改善箇所説明図

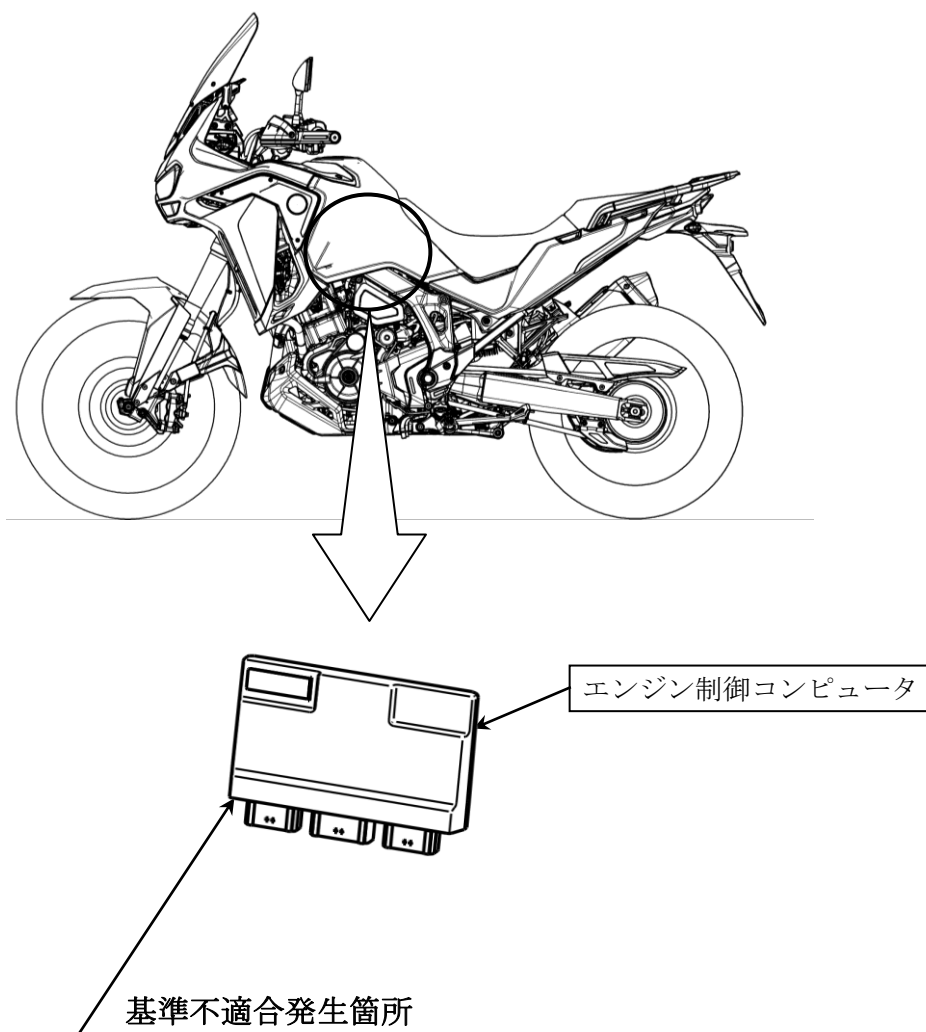
エンジン制御コンピュータにおいて、ウイリーコントロール機能の制御プログラムが不適切なため、減速後の再加速時に当該機能が作動した際、スロットル操作に対して、意図した通りに加速しないことがある。そのため、加速不良のまま旋回すると転倒するおそれがある。

全車両、エンジン制御コンピュータを対策プログラムに書き換える。

識別：車台番号打刻部付近に赤色四角の識別ラベルを貼付する。
